Verkeersveiligheidsaudit N226 Onderdoorgang Maarsbergen

Opdrachtgever: Van Gelder
Opgesteld door: Marco van Leersum, Biem Troost
Project: VVA-2 ODG Maarsbergen
Projectnummer: 23-016
Documentnummer: 23-016-VVA-RAP-ALG-2-001
Versie: 1.0
Status: Definitief
Datum: 5 januari 2024

Dwarsprofiel I-I
Schaal 1:100

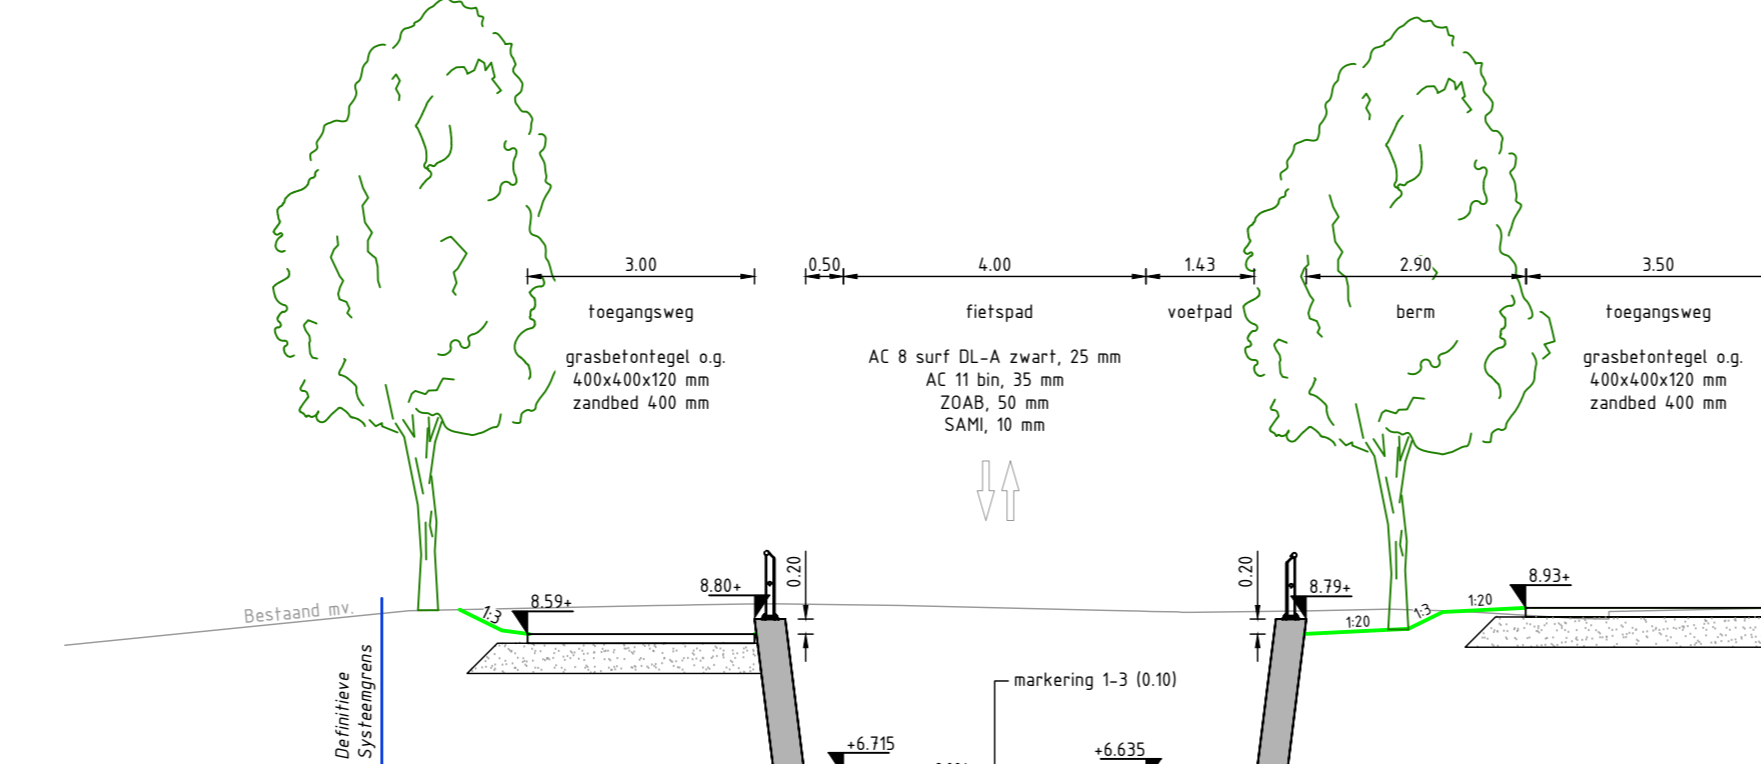
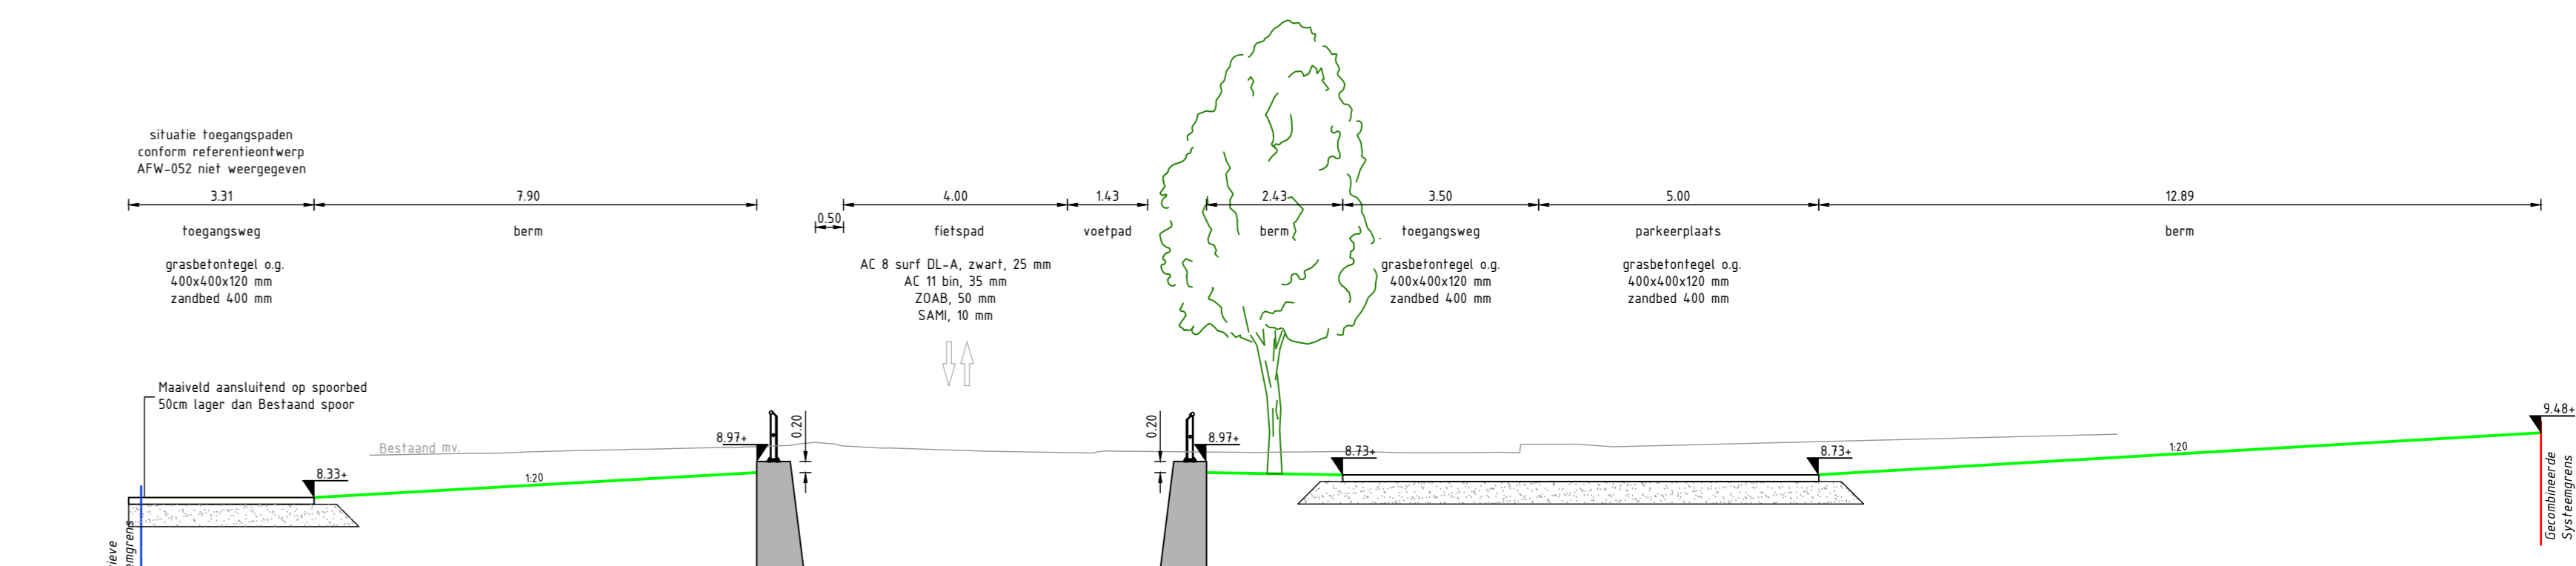
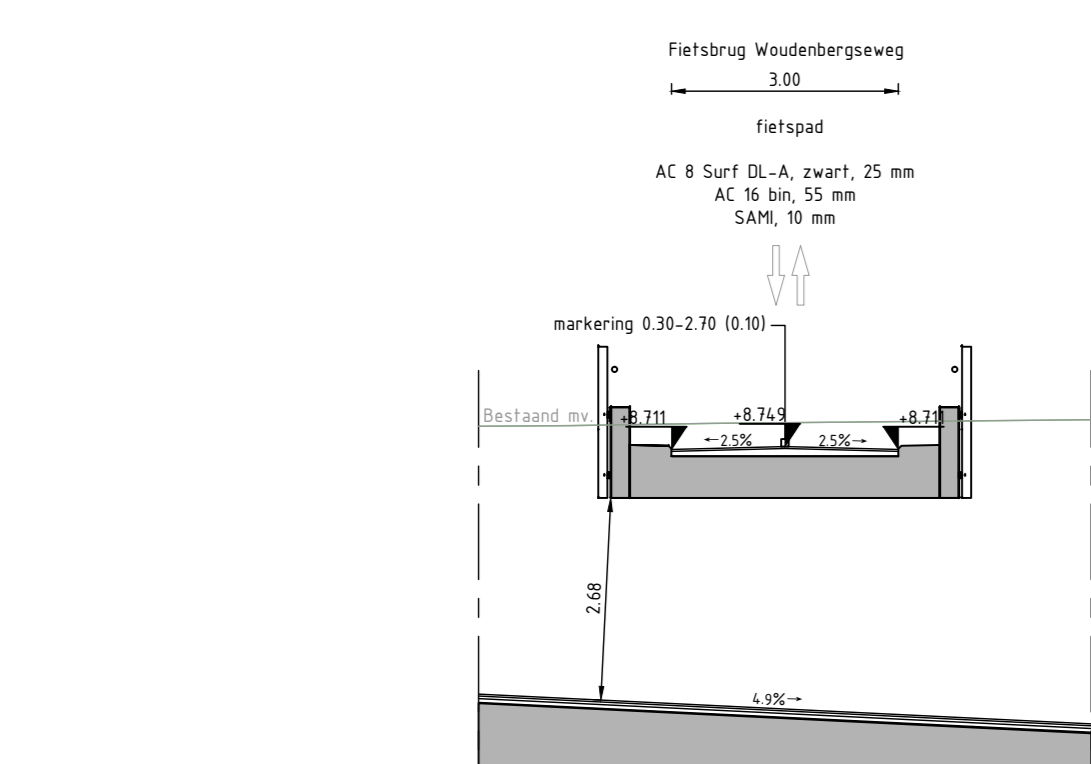
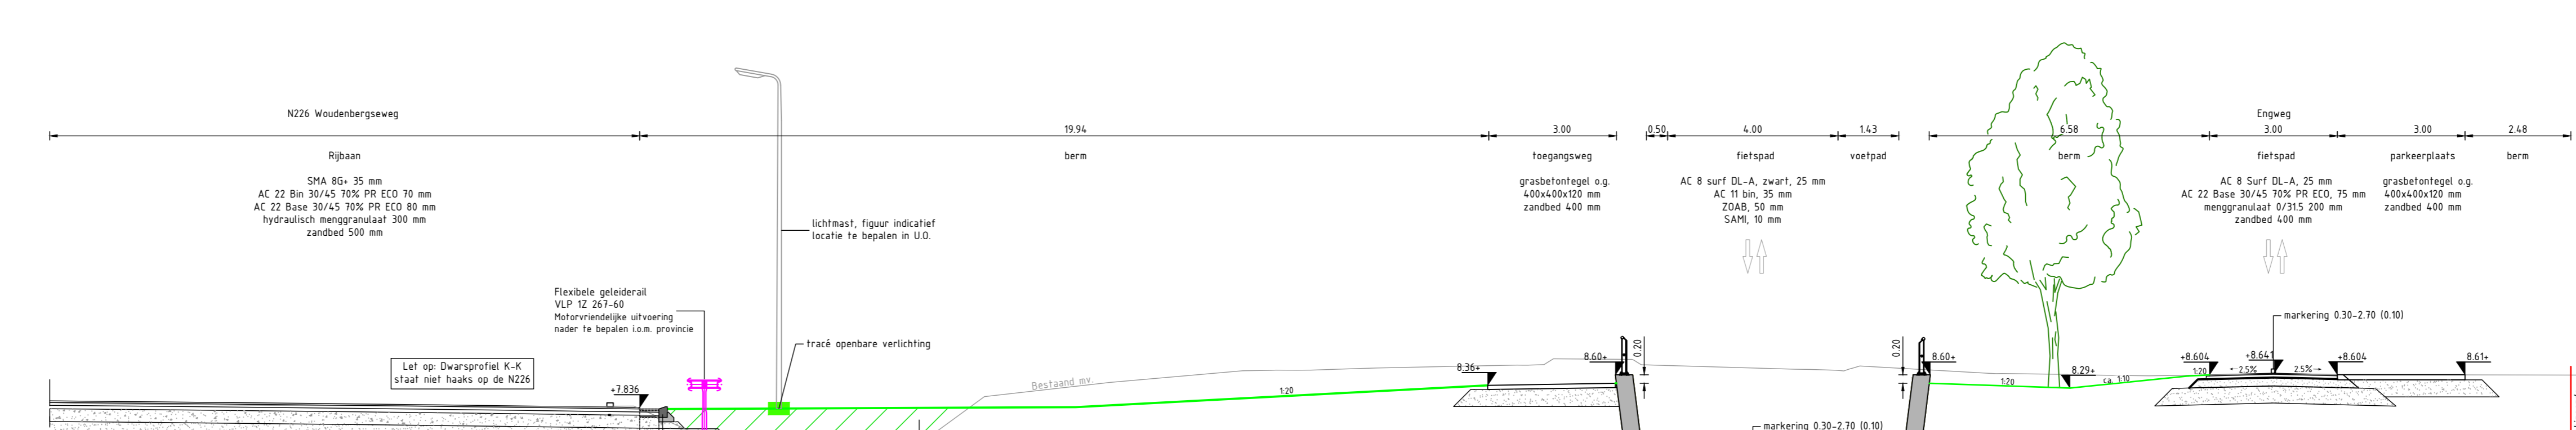
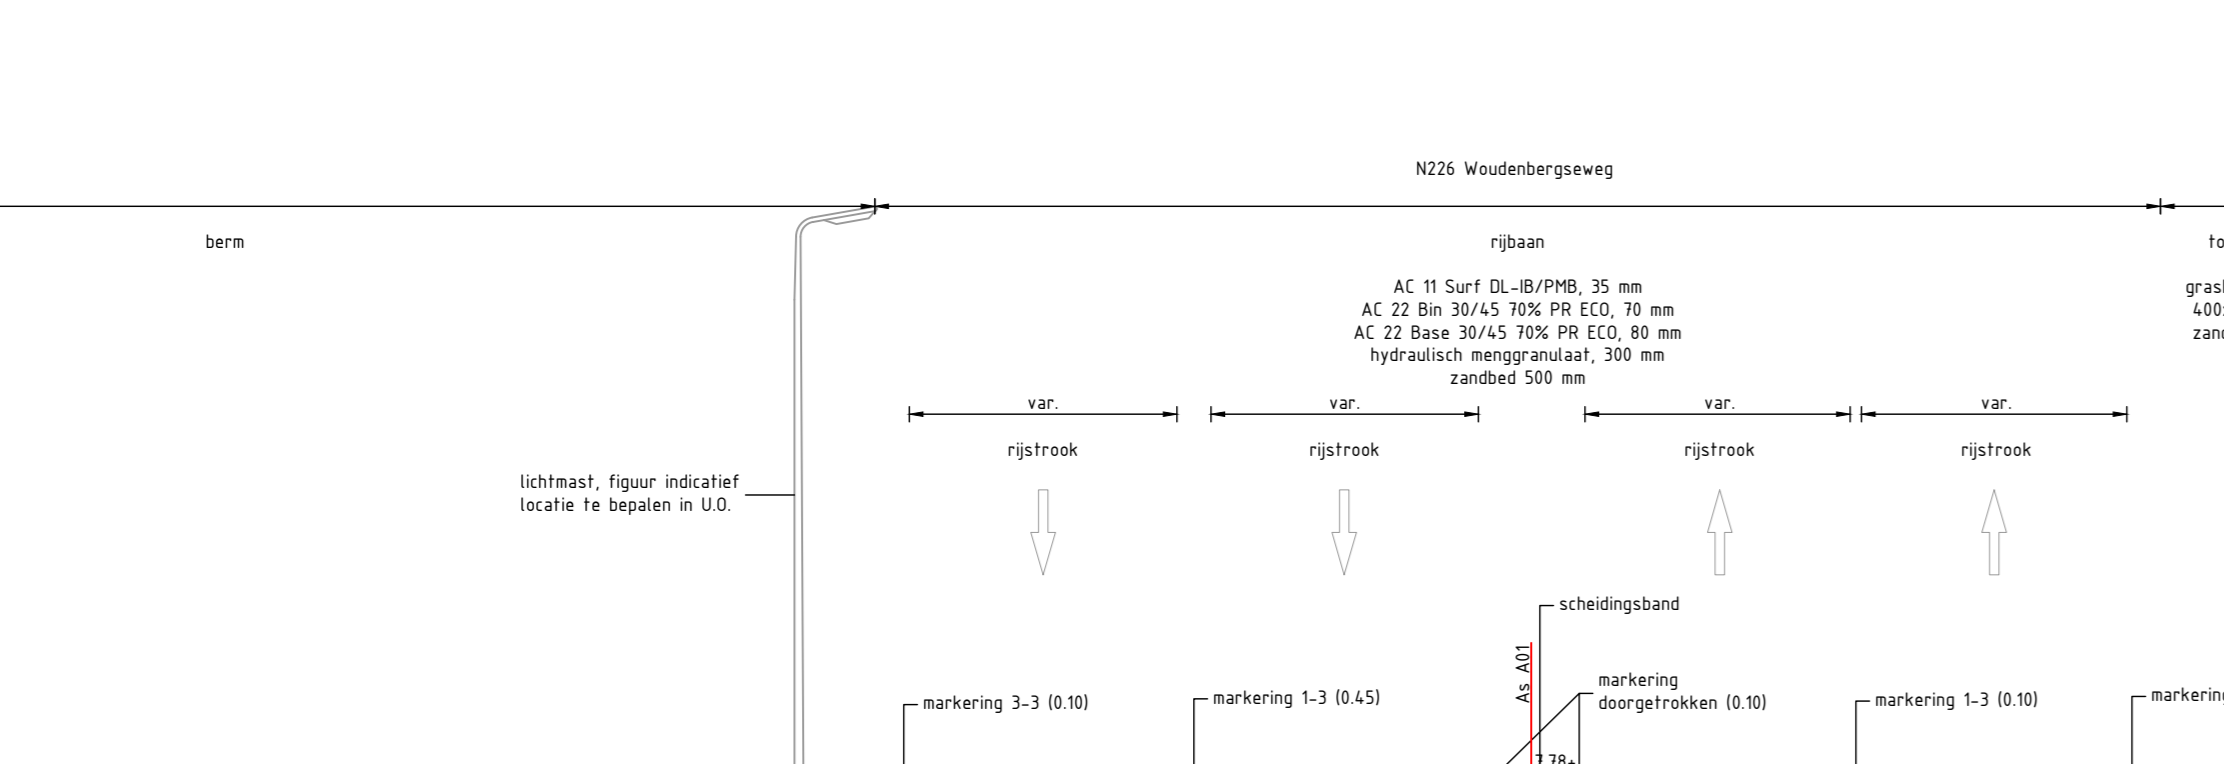
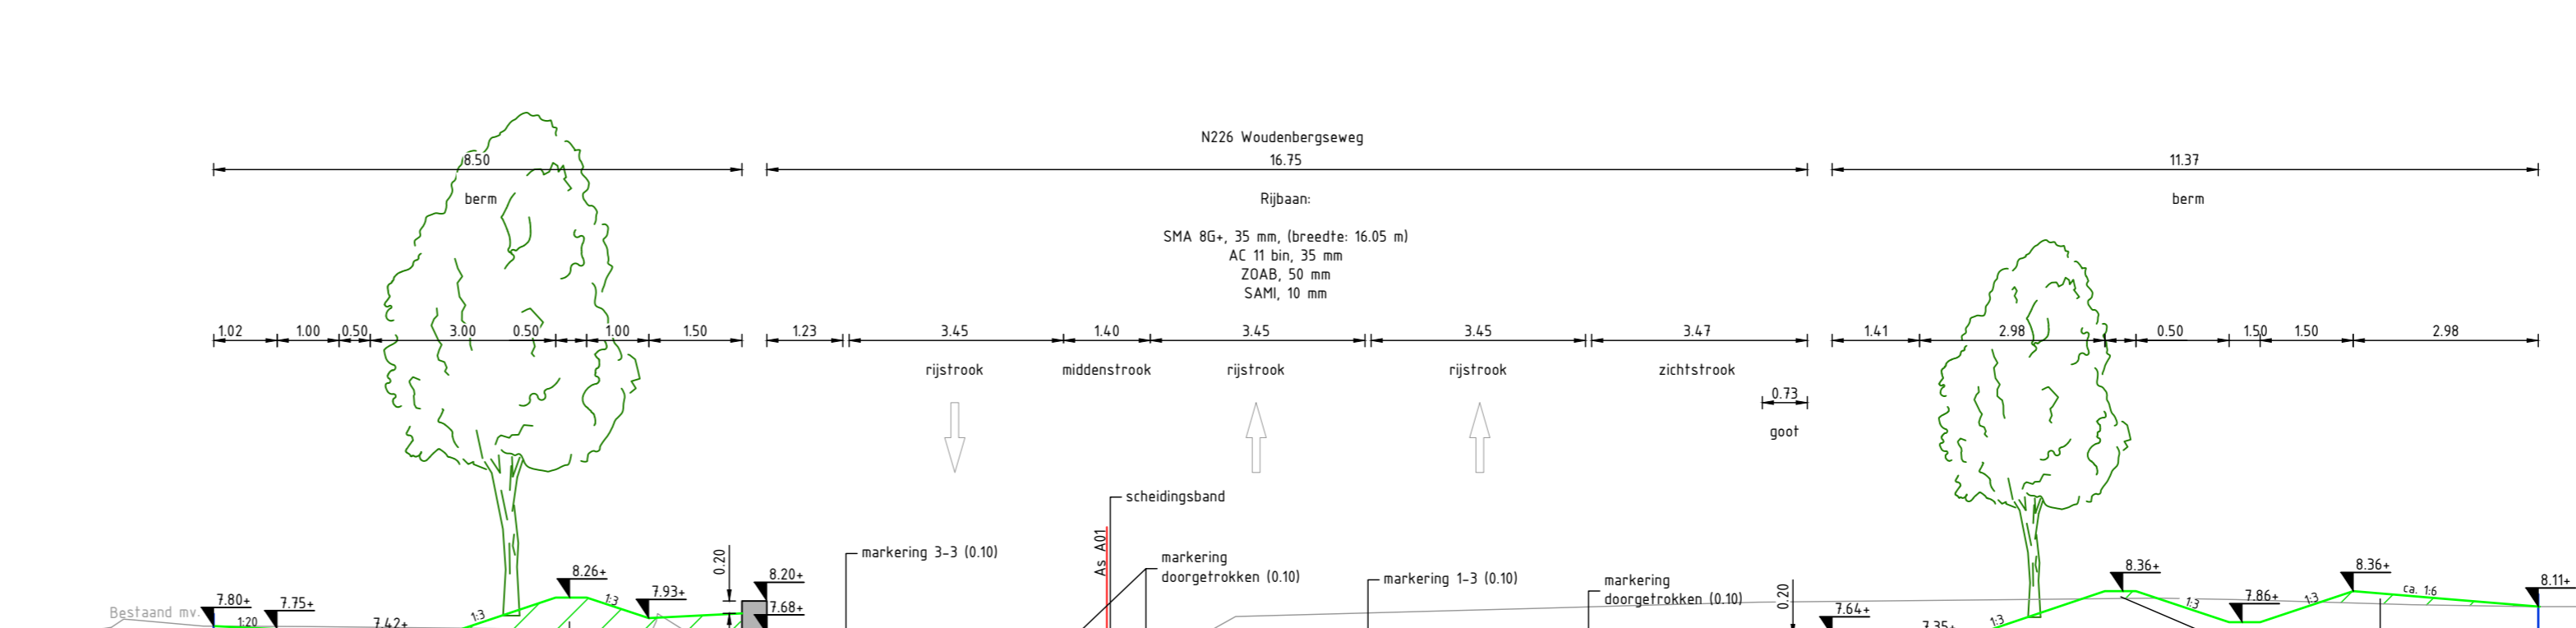
Tek.nr.	Volgnr.	Probleembeschrijving	Verkeersveiligheidsrisico's	Ernst	Oplossingsrichting
DWP	2.3.01	De zichtstrook in de onderdoorgang is uitgevoerd conform de naastgelegen rijstroken (asfalt). Dit geeft de indruk van een vluchtstrook en geeft een andere uitstraling (type) van de weg. Dit kan leiden tot een afwijking in het verwachtingspatroon van de weggebruiker met een hogere rijsnelheid tot gevolg.	Door de hogere rijsnelheid komen diverse veiligheidswaarden (zoals zicht) in het geding waardoor een verhoogde kans is op kop-staart botsingen en eenzijdige ongevallen.		Aangepaste inrichting of afscherming van de zichtstrook zonder beperking van het zicht. B.v. geen deklaag of een band ter afscheiding.
DWP	2.3.02	In de tunnelbak wordt de barrier niet doorgetrokken tot begin van de bak/vloer. Hierdoor ontstaat er een botte beëindiging van de bak en/of barrier in rijrichting. Bij de afrijdende richting dient het einde van de barrier afgewerkt te worden.	Aanrijding van een obstakel met kans op ernstige verwondingen door de vormgeving van het object.		Barrier doortrekken en aansluiten op een veilig begin zoals een terminal.
